Préambule

L'autorité environnementale a émis un avis le 12 août 2016 sur le projet de dossier de création modificatif de la ZAC Les Pierrins et son étude d'impact.

Un mémoire en réponse a été envoyé par courrier signé du Maire de Cesson Sévigné le 9 septembre 2016.

Extrait de la page 311 :

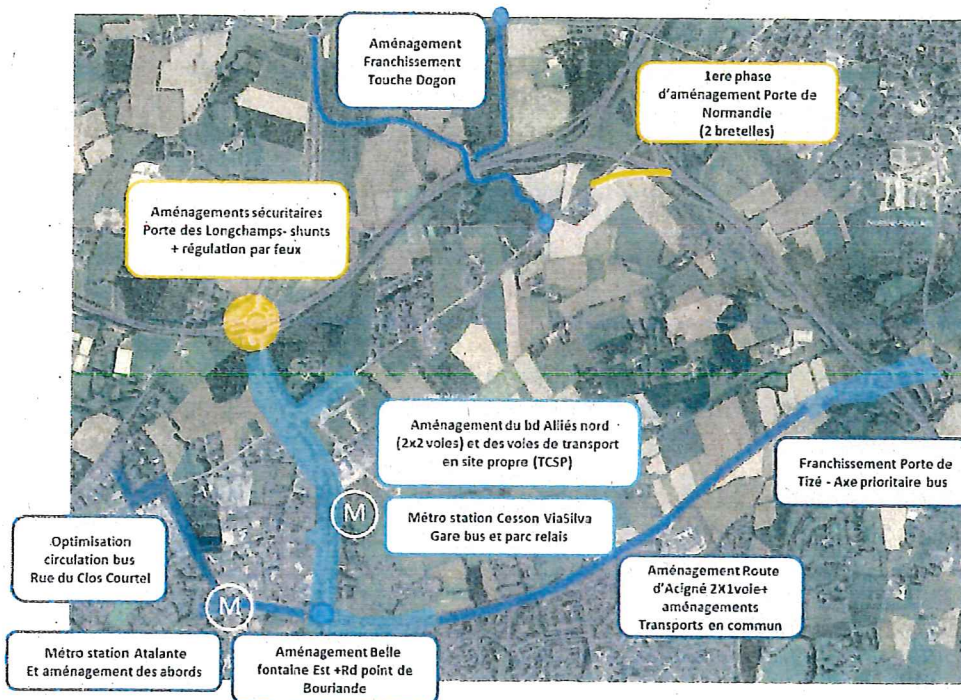
I. [L'étude d'impact fait état de travaux de mise en sécurité des infrastructures primaires, dont certains ne semblent pas liés à la création de la ZAC des Pierrins mais plutôt à la mise en sécurité des infrastructures concernées, indépendamment de la création de la ZAC]. L'Autorité environnementale recommande au porteur de projet de clarifier ce point en précisant quels éléments de ces travaux doivent être intégrés au projet de ZAC.

L'étude d'impact présente, en page 311, l'adaptation des voiries structurantes primaires aux trafics générés à la fois par les deux ZAC, mais aussi par le développement de la métropole (hypothèses de la modélisation réalisée par EGIS).

Parmi les travaux cités, certains sont des travaux de sécurisation de la sortie de la rocade Porte des Longchamps, qui sont nécessaires dès aujourd'hui et qui ne sont effectivement pas dépendants du projet des ZAC, et il est important de le préciser.

Ces travaux de sécurisation, portés par l'Etat, correspondent à la réalisation de **3 shunts de sortie de la rocade, porte des Longchamps**.

Les autres travaux mentionnés sur cette porte des Longchamps (gestion par feux) sont quant à eux des travaux d'adaptation liés à l'arrivée de nouveaux emplois et de nouvelles populations des 2 ZAC, mais aussi au développement de l'agglomération, comme le reste des travaux d'adaptation des voiries primaires (boulevard des Alliés, route d'Acigné etc.) présentés dans le document page 311.

- Ces éléments n'ayant pas changé, la répartition des travaux portés par la ZAC et les travaux portés par l'Etat reste la même que celle décrite ci-avant. L'étude d'impact n'a pas été mise à jour sur ce point.
